建设单位
来宾同富新材料科技有限公司
项目名称
年产10万立方胶合板与8万立方旋切烘干单板生产项目

设计
陆章健
校核
卢焯
专业负责人
卢焯
审定
黄庆
图纸名称
总平面图

调整说明

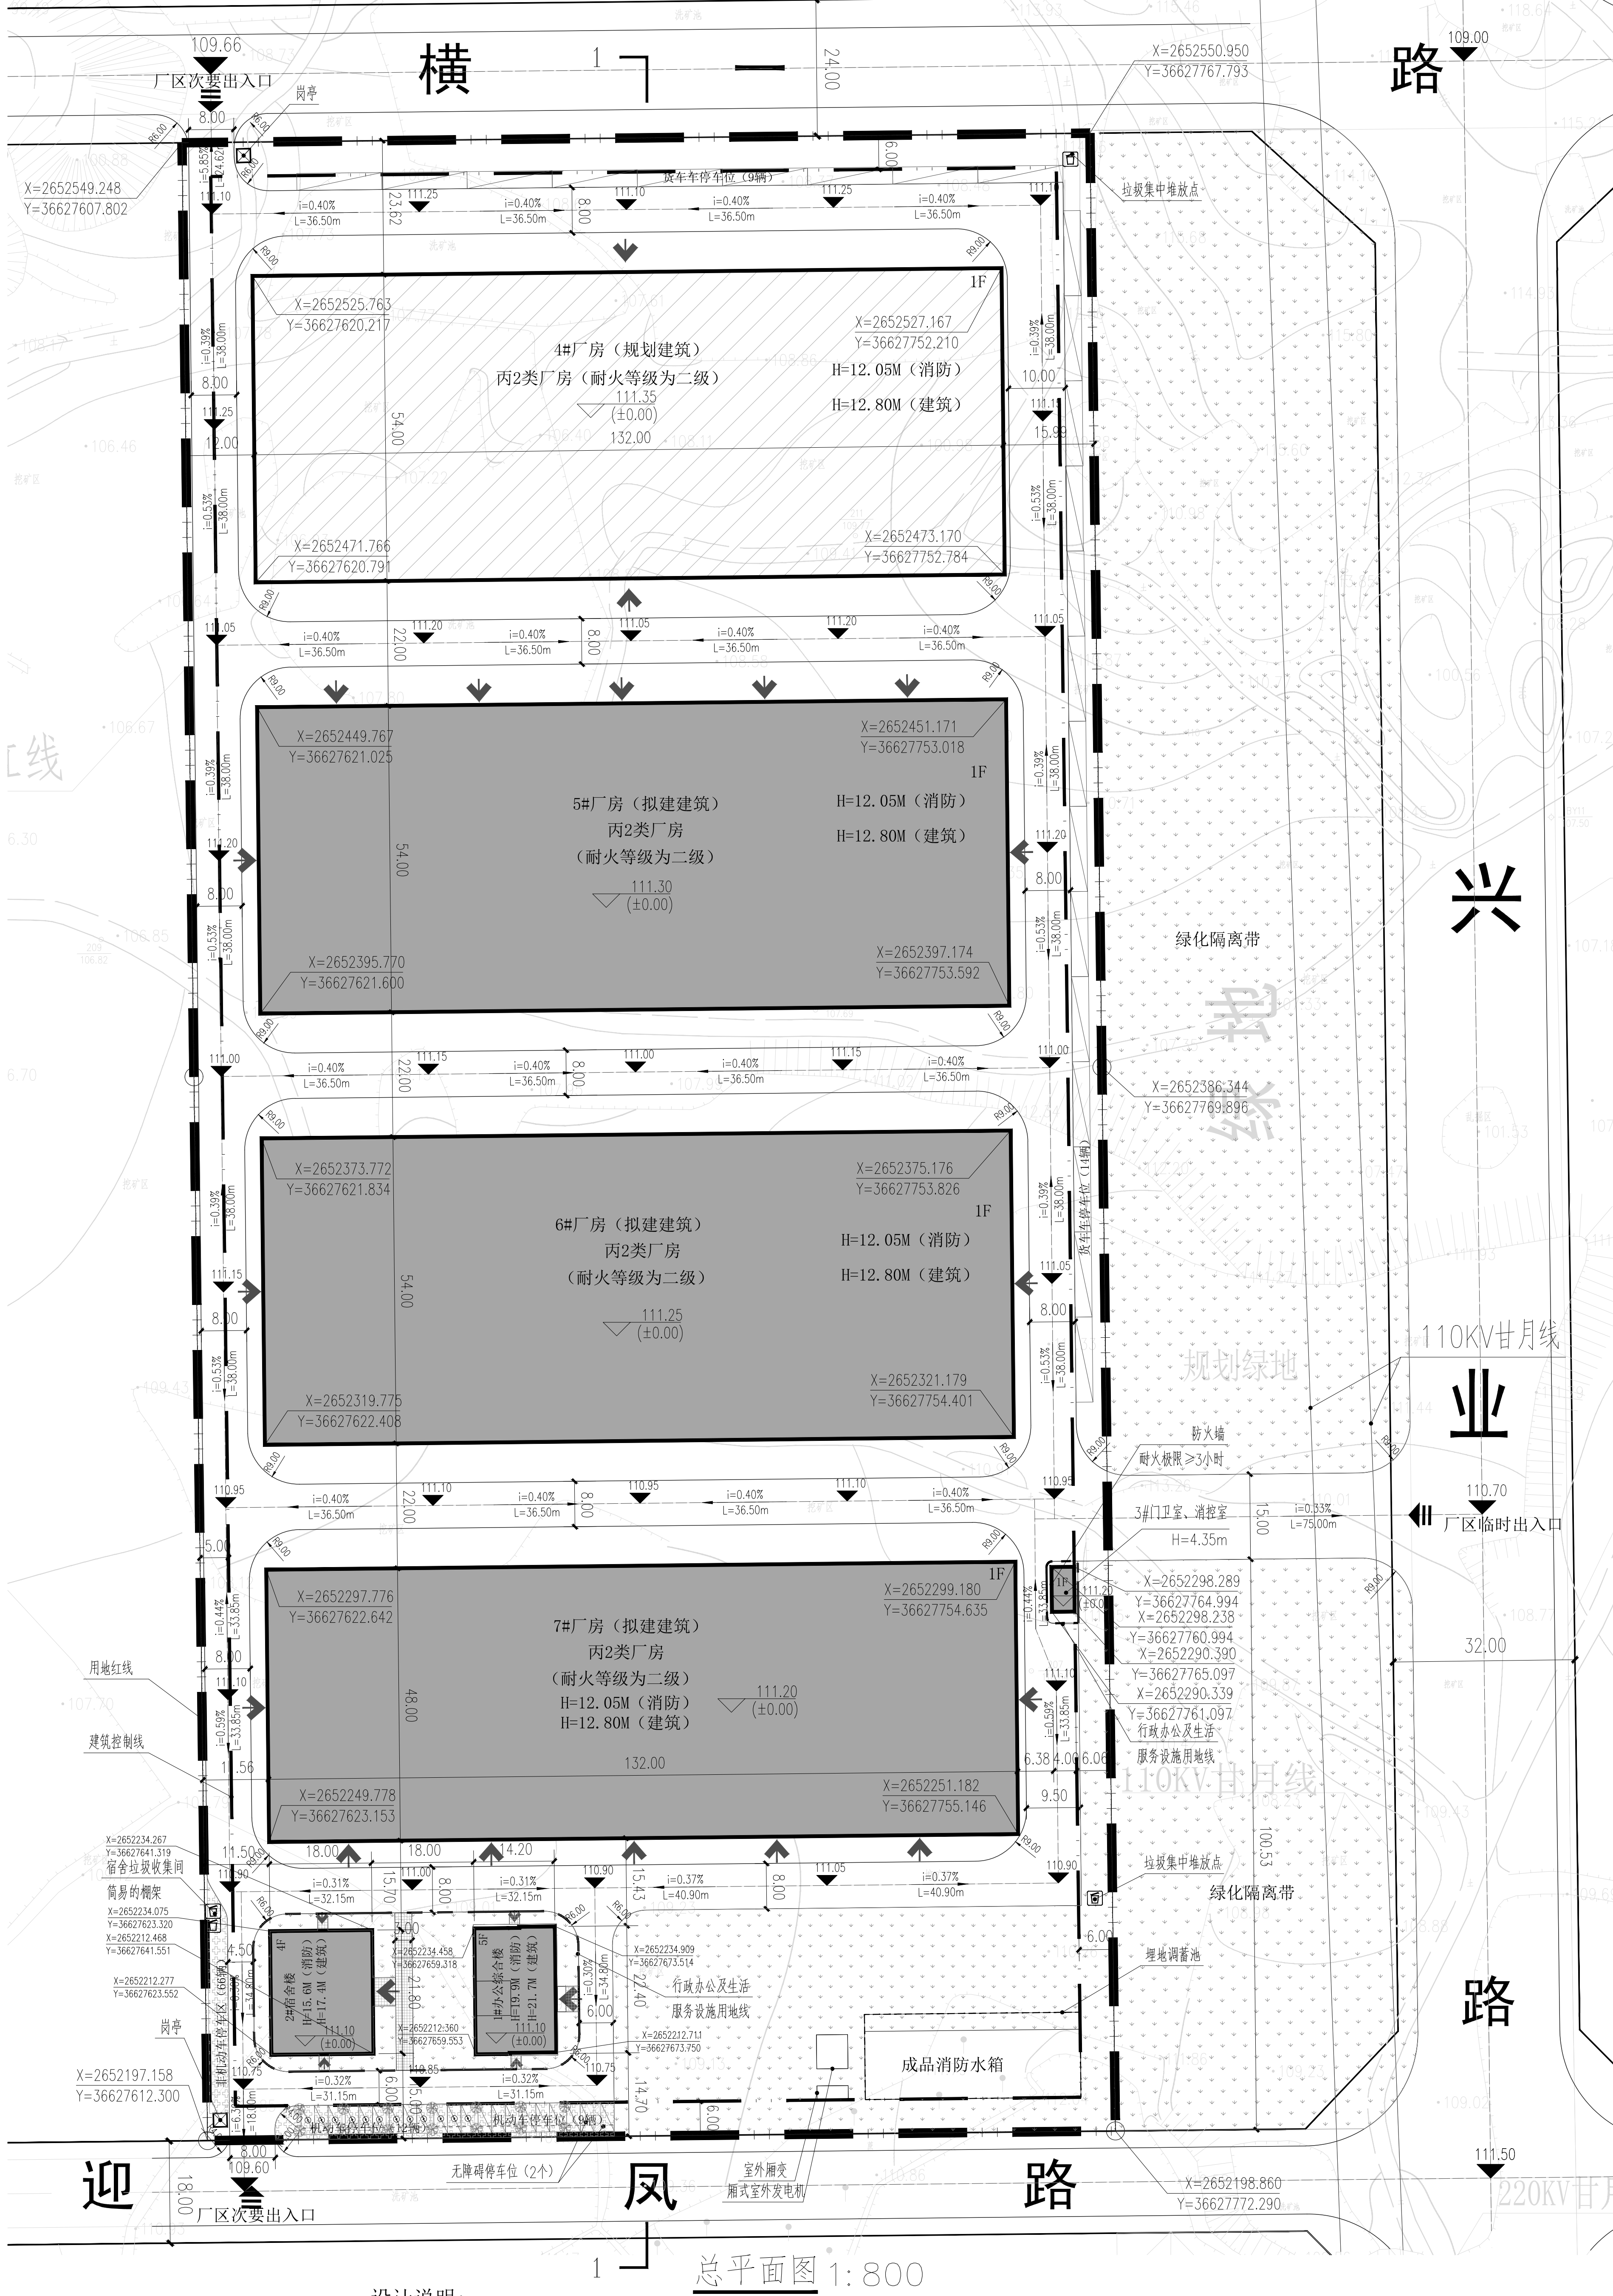
因公司的发展及经营策略调整，原方案布局不符合公司管理经营要求。为满足公司经营生产要求总平布局做相应调整。

- 项目的近期临时出入口由东北角调整到东南角，北面及南面出入口及门卫室根据建筑布局相应调整。
- 项目的行政办公及生活服务设施由东北角调整到东南角。
- 场地内的绿地、停车及配合设备等相应调整，具体详总平对比图。
- 1#办公综合楼由3层调整为5层，建筑轮廓由17.3X11.4米调整为22.4米X14.2米；
- 2#宿舍楼由3层调整为4层，建筑轮廓由22.0米X17.5米调整为21.8米X18.0米。
- 4#厂房建筑轮廓由132.0米X24.0米调整为132.0米X54.0米。
- 7#厂房调为拟建建筑，建筑轮廓由132.0米X54.0米调整为132.0米X48.0米。
- 调整后各项均符合规划设计条件指标要求，具体详“总平经济技术指标对比表”
